RÉPONSE A L'AVIS DE LA MRAE

Projet éolien du Puech de Senrières

Département de l'Aveyron (12) – Commune de Durenque

Variante n°1 à 6 éoliennes :

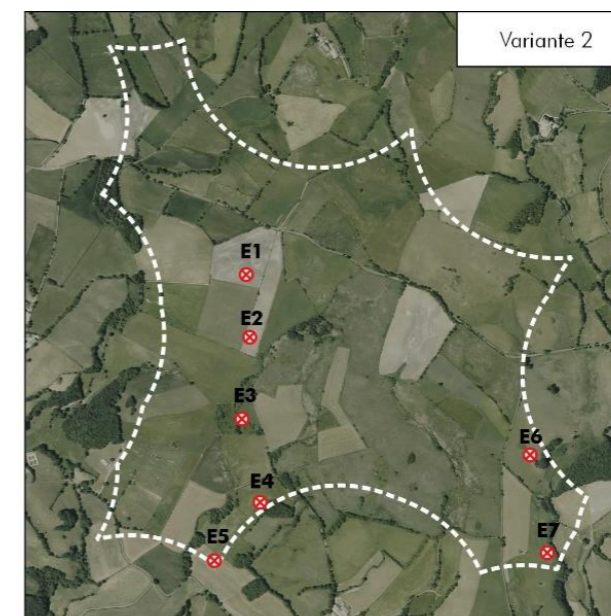
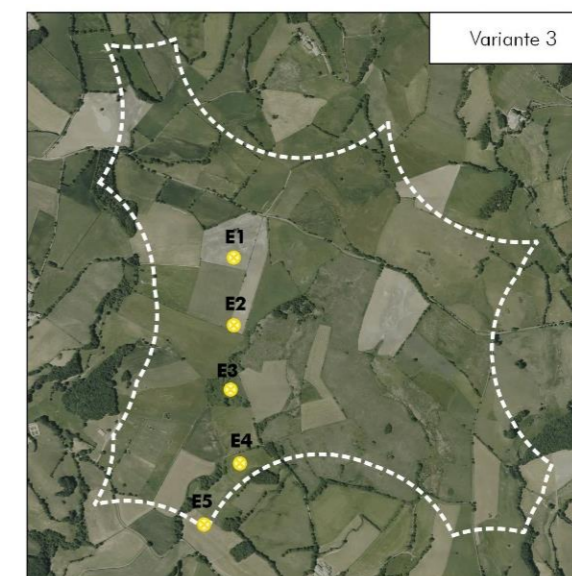
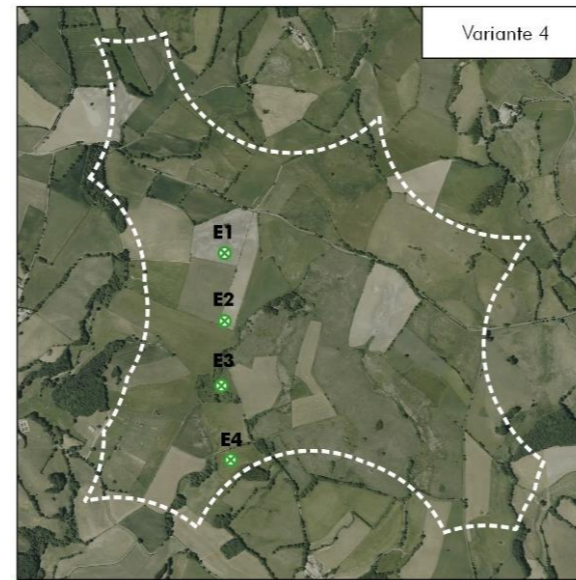
Compte tenu des niveaux de sensibilité des espèces d'oiseaux inventoriées et des fonctionnalités écologiques inféodées à la zone d'étude pour ces espèces, la MRAe recommande de renforcer les mesures d'évitement retenues afin de s'assurer que le projet ne conduira pas à la destruction d'individus et du respect du principe d'évitement de toute perte nette pour des espèces protégées.

La Zone d'Implantation Potentielle d'un projet éolien est soumise à de nombreuses contraintes (techniques, paysagères, environnementales...). Un travail d'étude des différentes variantes d'implantation et de choix de la variante de moindre impact a été réalisé dans le cadre du projet du Puech de Senrières. L'analyse de ce travail témoigne de la prise en compte des enjeux de biodiversité au sein du site et de la **priorisation de la démarche d'évitement**.

Une variante numéro 2 présentée avant la réalisation des études écologiques prévoyait notamment l'implantation de 7 éoliennes, dont certaines dans des zones humides ou d'autres habitats d'intérêts.

Une autre variante (figure 3) prenait en compte certains de ces enjeux écologiques avec l'implantation de 5 éoliennes en dehors des zones humides en une ligne cassée.

L'aboutissement de la variante de moindre impact (figure 4) a été obtenu avec la suppression de l'éolienne la plus au Sud, pour respecter les préconisations paysagères et s'éloigner des zones à enjeux forts en matière d'avifaune, notamment du nid de Milans noirs et du domaine d'hivernage du Milan royal (non utilisé lors de l'hiver 2020-2021).

Cette démarche de choix de variante de moindre impact témoigne de la priorité donnée à l'évitement des secteurs aux enjeux les plus forts, notamment vis-à-vis de la biodiversité. Le projet évite les secteurs les plus sensibles, notamment l'ensemble des zones humides de la ZIP : aucune éolienne (donc aucune fondation) ni aucune plateforme n'y est implantée. Les secteurs à enjeu Fort notamment liés à la nidification du Pipit farlouse en font aussi partie. Le projet évite aussi les abords du nid de Milan noir et du dortoir de Milan royal au Sud avec la suppression de l'éolienne la plus proche. Notons par ailleurs que l'alignement des mâts est parallèle aux micro-voies de migration observées sur site.

Figure 14: Haie arbustive basse surmontée d'arbres de haut jet (gauche) et haie arbustive et arborée haute (droite)

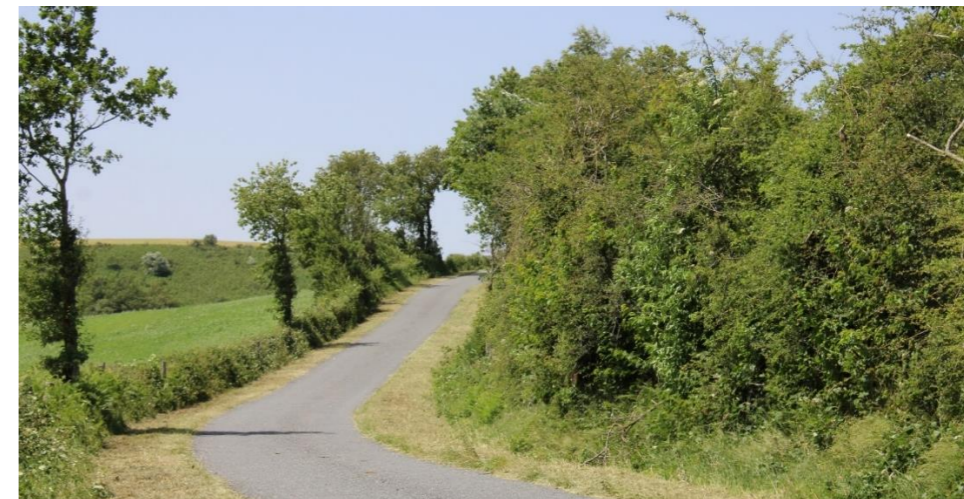
À l'exception d'une mesure générale sur l'intégration des aménagements connexes (MR6), aucune mesure d'atténuation paysagère ne figure dans le dossier. La MRAe évalue donc que le niveau des impacts résiduels attendus sont identiques au niveau des impacts bruts identifiés dans l'étude d'impact. D'un point de vue méthodologique, lorsque des impacts modérés sont retenus après application de mesure d'atténuation, il appartient à l'exploitant de proposer des mesures de compensation et d'accompagnement pour parvenir à des impacts résiduels faibles (acceptables). La MRAe considère qu'il est nécessaire de procéder à un renforcement des mesures d'évitement et/ou de réduction pour parvenir à des incidences résiduelles faibles.

À défaut, la MRAe recommande de réexaminer le choix d'implantation du projet (ainsi que la taille des éoliennes) dans un secteur présentant des sensibilités paysagères et patrimoniales de moindres importances.

Afin de limiter les ouvertures visuelles sur les éoliennes tout en renforçant un motif paysager historique, la société Parc éolien de Durenque s'engage à renforcer la trame bocagère dans un rayon de 3 km. Cette mesure de plantation de haies en bordure de route et entre les parcelles agricoles ne vise pas à masquer intégralement les éoliennes, ce qui serait illusoire au vu de leur taille, mais vise à limiter leur prégnance par un jeu de disparitions et apparitions successives.

Les haies plantées seront de deux types :

Il est préconisé de planter des haies libres continues, créant ainsi un corridor écologique. Les haies seront constituées d'arbres et d'arbustes répartis aléatoirement afin de favoriser la diversité par une diversité de milieux. Les plants seront placés en quinconce, avec un mélange aléatoire de végétaux variés : persistants, caducs, fruitiers, épineux, à croissance lente ou rapide... Il faudra respecter une distance de 1 m minimum entre les plants et une largeur de 0,60 m minimum entre les lignes.

Figure 25 : Carte de localisation des 4 variantes d'implantation étudiées

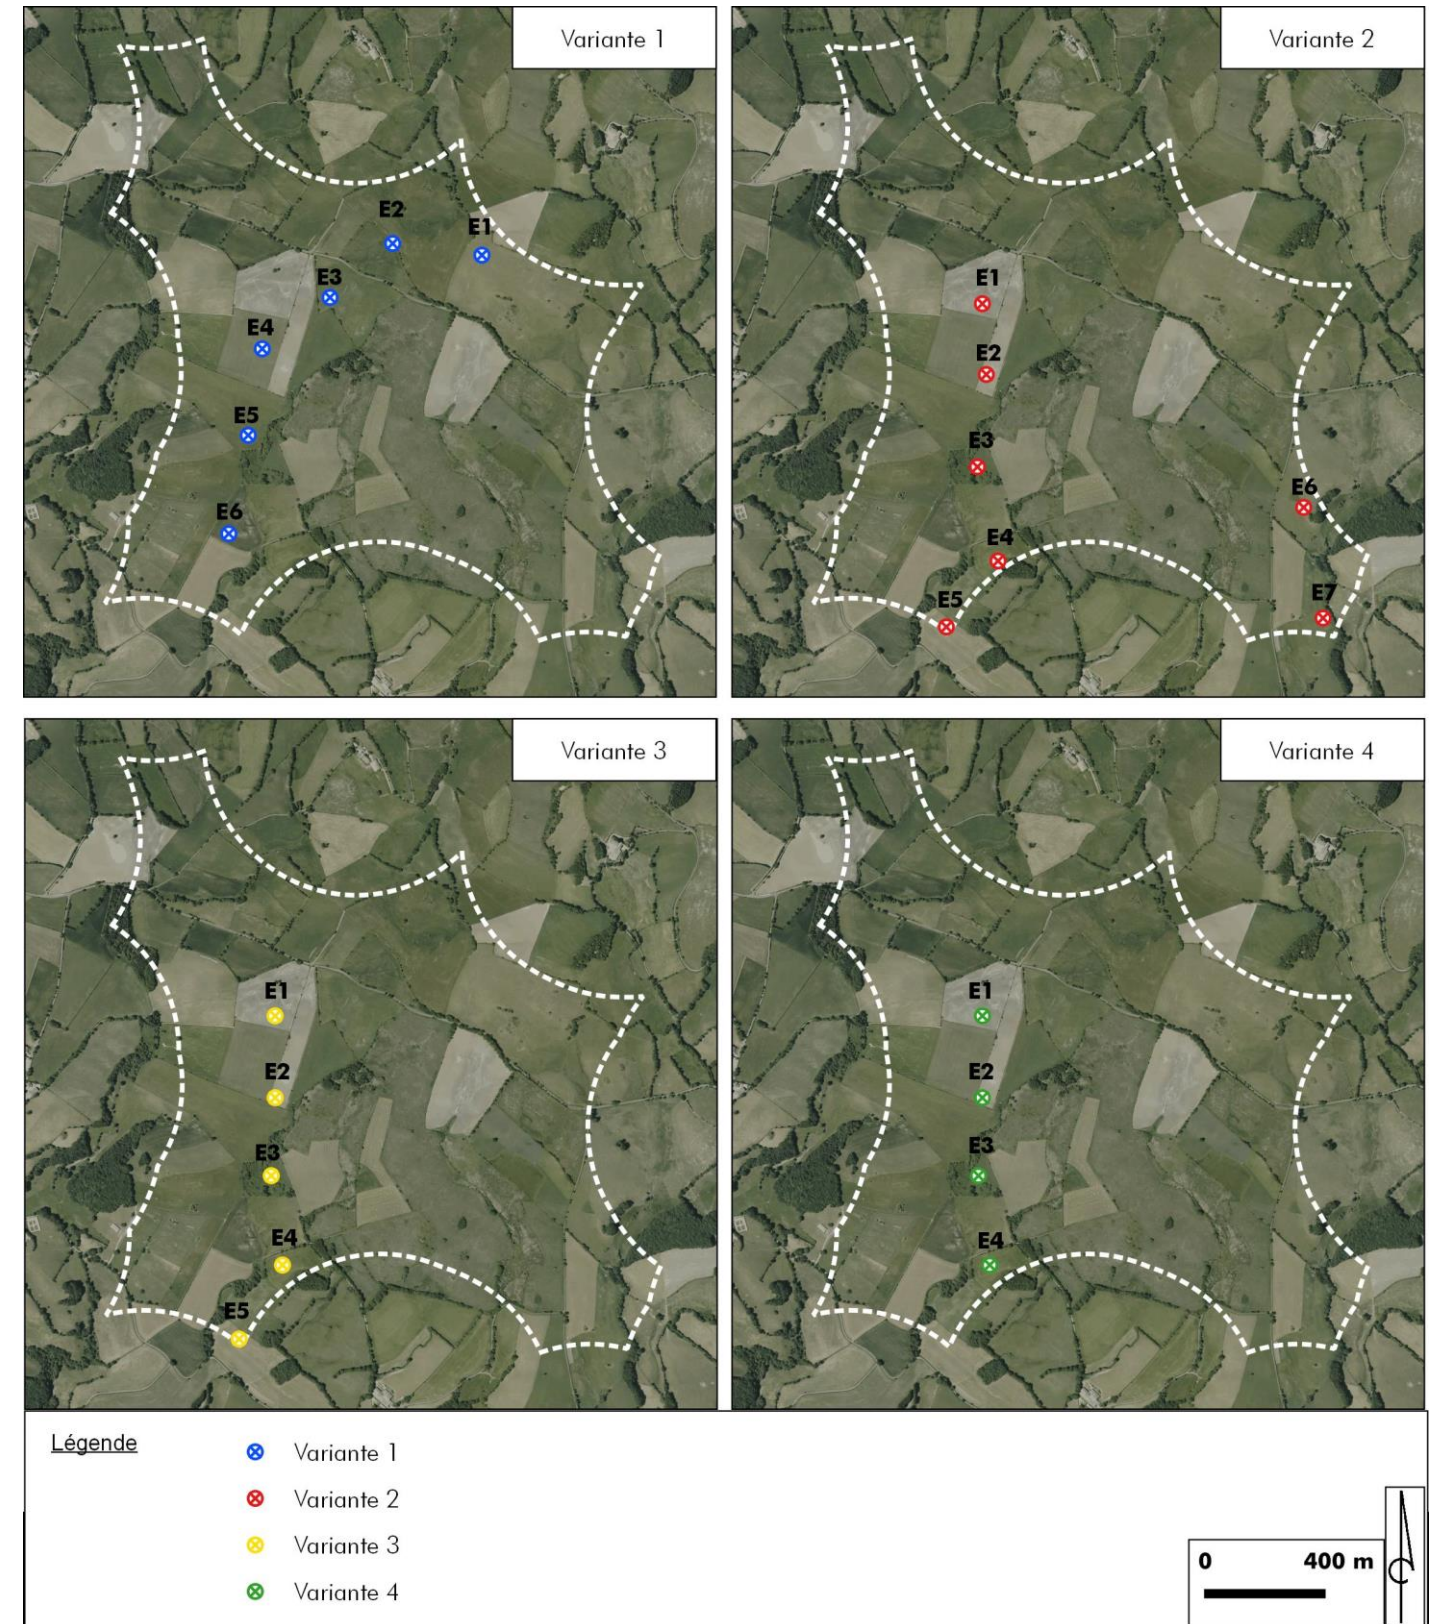
Le porteur de projet procède à l'examen de quatre variantes possibles d'implantation du projet¹⁰. Un examen de chacune des variantes est décliné au regard des enjeux écologiques. Un tableau de comparaison des variantes est proposé page 177-179 de l'étude d'impact. Ce dernier fait apparaître que la variante 4 composée de quatre éoliennes est celle qui présente le moins d'impact pour l'environnement. Si une analyse multicritère écologique est présentée, elle s'avère trop partielle pour être considérée comme démonstrative. En effet, cette dernière ne s'appuie qu'à la marge sur les conclusions des diagnostics environnementaux et sur la caractérisation des impacts bruts attendus, contenus dans l'étude d'impact et l'étude naturaliste.

Le choix final d'implantation retenu (variante 4) n'est pas, pour la MRAe, suffisamment justifié compte tenu du niveau d'impact résiduel attendu sur le paysage, le cadre de vie et pour la faune volante.

Variante 3	Variante 4
La variante 3 (5 éoliennes) est une évolution de la variante 2. Elle est composée des 5 éoliennes à l'Ouest de la variante 2 (suppression des éoliennes E6 et E7). Elle permet de regrouper les éoliennes en une ligne cassée. Aussi, les éoliennes E2 à E4 ont été décalées pour éviter toute zone humide. Cette optimisation s'est faite à la suite de l'étude réalisée pour déterminer les zones humides via des sondages pédologiques.	La variante 4 (4 éoliennes) correspond à l'implantation finale. Elle est semblable à la variante 3, à ceci près que l'éolienne E5 a été supprimée. Cette suppression permettant de respecter les préconisations paysagères formulées lors du pôle éolien du 15 novembre 2019. L'implantation de l'ensemble des éoliennes s'effectue ainsi en ligne droite, ce qui renforce la lisibilité du parc éolien dans le paysage. Elle permet également de s'éloigner des enjeux forts en matière d'avifaune, et notamment du nid de Milans noirs et du domaine d'hivernage du Milan royal. Enfin, cette suppression permet aussi de s'éloigner légèrement des habitations les plus proches. L'habitation la plus proche (lieu-dit La Combe) passe de 515 m à 570 m de l'éolienne la plus proche. Le hameau du Mazel Haut passe quant à lui de 515 m de l'éolienne la plus proche à 795 m.
